Re.: Expediente No. NC2019/0001677

Solicitud de Patente de Invención titulada: “REACTOR PARA PIRÓLISIS CON TORNILLOS GEMELOS ENTRECruzADOS Y MÉTODO PARA PIRÓLISIS”

RESPUESTA AL OFICIO No. 340,
NOTIFICADO EL 11 DE ENERO DE 2022
(SEGUNDO EXAMEN DE FONDO)

Figura 2 de la presente invención, la cual ilustra en la esquina superior izquierda diferentes formas de la sección transversal del contenedor (1).

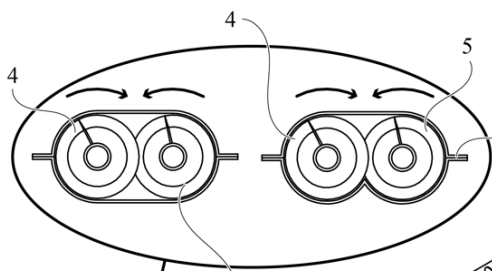
La descripción no divulga la invención de manera suficientemente completa para que la persona normalmente versada en la materia técnica correspondiente pueda ejecutarla (o reproducirla). Debido a que el caracol de Pascal es una figura geométrica que corresponde a una ecuación y depende de los valores de la misma. La descripción no define la ecuación que

genera el caracol de Pascal, por lo que el técnico medio con habilidad en la materia no podría determinar si su reactor tiene la forma correcta sin tener que hacer muchas pruebas.

b- En este punto, me permito discernir de la opinión del Despacho, pues tal como se mencionó anteriormente, la expresión “Caracol de Pascal” se utilizó en la descripción porque hace referencia a un grupo de curvas ampliamente conocido por una persona medianamente versada en la materia, que puede ser descrito por medio de una ecuación geométrica, y sus formas generales pueden ser fácilmente identificadas. Por lo tanto, dicha expresión sirve para aclarar el entendimiento del lector de algunas de las formas que puede tener la sección transversal del contenedor, y que no sería posible describir con otro término, ya que dicho nombre de “Caracol de Pascal” es el nombre técnico un grupo de curvas, el cual comprende curvas como las curvas cardiodes. **Un ejemplo de la forma de dicha sección transversal, que comprende una sección de una curva tipo “Caracol de Pascal”, específicamente tipo cardiode, se explica en la página 7, líneas 33 a 40 y página 8 líneas 1 a 20 del Capítulo Descriptivo.** Además, lo descrito también se ilustra en la Figura 2 del Capítulo Descriptivo donde se muestran dos ejemplos de las formas que podrían tener la sección transversal del contenedor.

Por lo tanto, la expresión “*Caracol de Pascal*” que hace referencia a un grupo de curvas similares pero con variaciones entre ellas, debe interpretarse como cualquier otro nombre que hace referencia, por ejemplo, a un grupo de figuras geométricas, tales como “*triángulos, rectángulos*”, que pueden tener variaciones entre sí aun perteneciendo a la misma categoría, que de hecho se mencionan en la descripción y reivindicaciones, y que le dan una noción suficientemente clara a la persona medianamente versada en la materia de las formas que puede tener la invención, sin limitarse a una forma específica.

Sin embargo, y con el objetivo de facilitar el trámite de la presente invención, me permito indicar que las antiguas Reivindicaciones 3 y 4 que se referían al caracol de pascal fueron eliminadas. Por lo tanto, considero superada la anterior objeción.

Figura B. Dicha figura muestra la sección transversal del contenedor (1) de la FIG. 2 de la presente invención, y además se ilustra la descomposición de dichas figuras en diferentes colores.

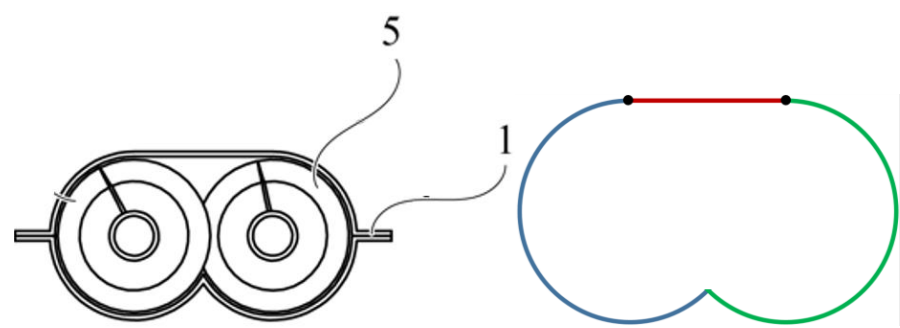
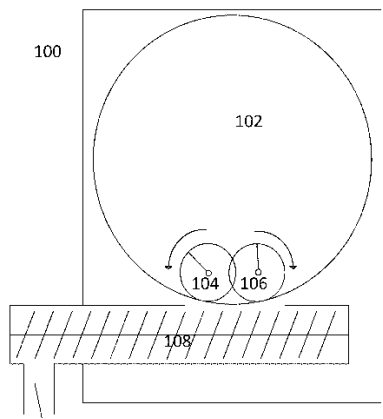
- ni D3 o D4 divulgan un contenedor (1) donde el contorno de la sección transversal de dicho contenedor (1) tiene una forma de dos semicírculos unidos, donde cada semicírculo cuenta con un punto máximo superior; y donde dichos puntos máximos superiores de los semicírculos están conectados por una línea recta.

Particularmente, D3 si bien divulga un reactor, D3 no especifica la forma transversal de dicho reactor. Por su parte, el documento D4 en su FIG. 10 muestra una vista lateral de una de las modalidades el cuerpo del reactor (100). En dicha figura dentro de dicho cuerpo hay una cámara de reactor (102) en donde se disponen los tornillos (104 y 106).

En dicha FIG. 10 de D4 se observa que la sección transversal del reactor tiene una forma circular, diferente a la forma reivindicada en la Reivindicación 1 de la presente invención.

Adicionalmente, me permito indicar que dicha forma del contenedor (1) ayuda a evitar la acumulación de material entre el espacio comprendido entre los tornillos alimentadores (4, 5) y las paredes interiores del contenedor (1). Lo anterior también permite una completa circulación del material dentro del reactor, lo que permite unos tiempos de residencia adecuados de las partículas del material a procesar, evitando además que algunas de ellas no permanezcan un tiempo excesivo en el interior del contenedor (1), evitando así reacciones secundarias indeseables durante el proceso de pirólisis.

Forma transversal del contendor (1) mostrada en diferentes formas geométricas.	Contorno de la forma transversal del contendor (1).

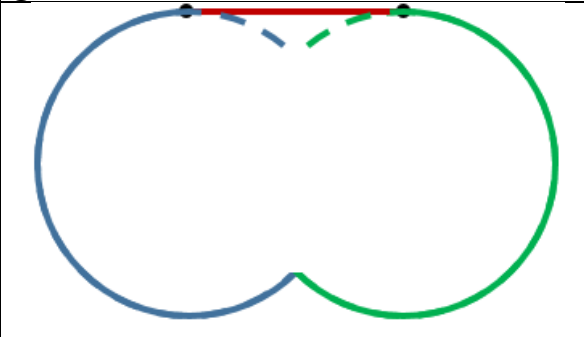
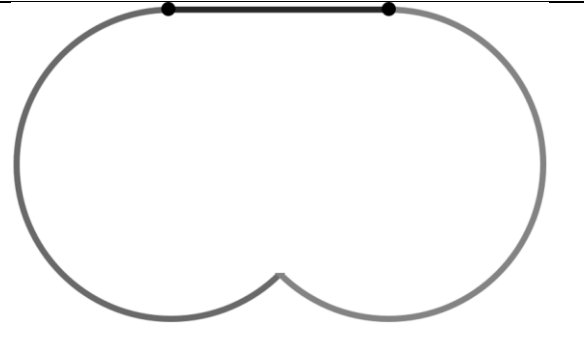
ii) una “*forma de medio cardioide*” no puede definirse como un Caracol de Pascal, ya que la forma de medio cardioide a la que se refiere el solicitante no puede construirse con la ecuación que genera el “*Caracol de Pascal*”. Además, el Despacho indica en su examen que la forma del contenedor del reactor se puede describir mejor como “**dos semicírculos unidos por un triángulo equilátero**”.

“no se está mostrando una figura en donde la sección transversal es como un caracol de Pascal; de hecho, la figura 2 se puede describir mejor como “dos semicírculos unidos por un triángulo equilátero”, como se muestra a continuación.”

Se tomó la amable sugerencia del Despacho respecto a dicha modificación, y se incluyó dicha descripción en la Reivindicación 1 de dicha forma, de la siguiente manera:

“el contorno de la sección transversal del contenedor (1) tiene una forma de dos semicírculos unidos, donde cada semicírculo cuenta con un punto máximo superior; y donde dichos puntos máximos superiores de los semicírculos están conectados por una línea recta.”

En dicha figura se muestra un primer semicírculo en color azul, unido con un segundo semicírculo en color verde, donde dichos semicírculos tienen cada uno un punto máximo superior mostrado en negro, en donde dichos puntos están conectados por una línea recta roja.	En dicha figura se muestra únicamente el contorno externo de la sección transversal del contenedor de la presente invención.
